AKZ 422 IX OVENS

Tavole

Ricambi

n1521i00: Sostituzione Termolimitatore

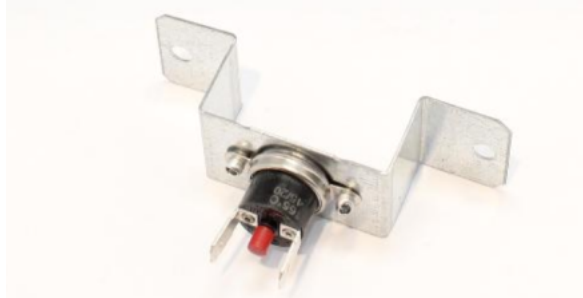
Il codice 481228228325 - 461961511481 (e il precedente 481228228302 - 461961510781) è stato standardizzato sul codice 481010490220 - 400010490220

Il codice 481010490220 - 400010490220 prevede che il termolimitatore sia dotato di una staffa di fissaggio.

Per utilizzare solo il termolimitatore, si possono tagliare i rivetti di fissaggio alla staffa ed utilizzarlo come componente singolo.
